改善箇所説明図

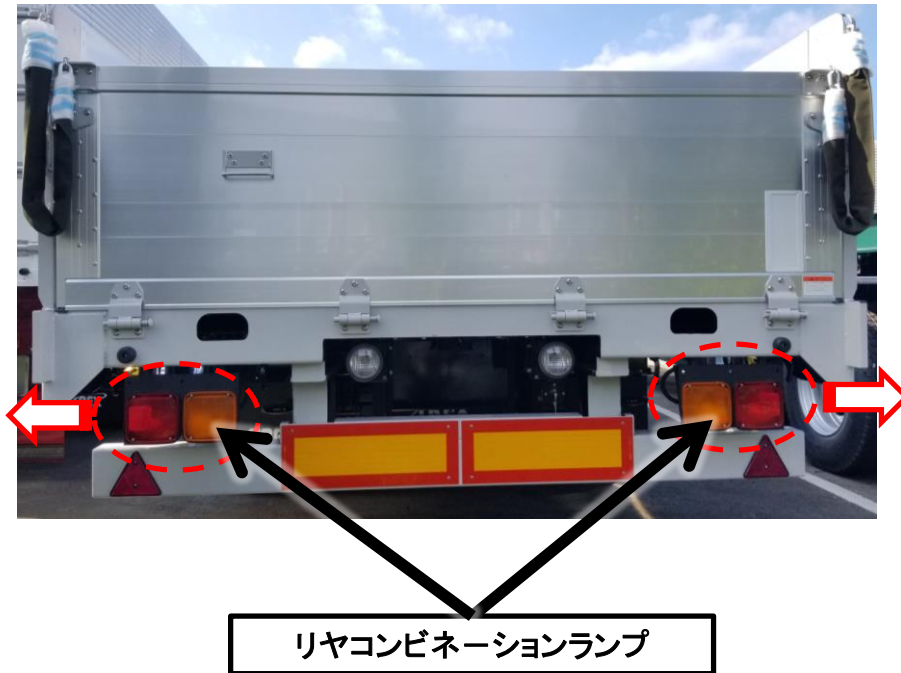
は、移設部品を示す

セミトレーラのリヤコンビネーションランプにおいて、取付位置の設定が不適切なため、当該ランプの取付位置が保安基準第41条(方向指示器の基準)に適合しない。

全車両、リヤコンビネーションランプを適切な位置に移設する。

識別：改善実施済車には、車枠の車台番号付近にNo.4614のステッカーを貼付する。
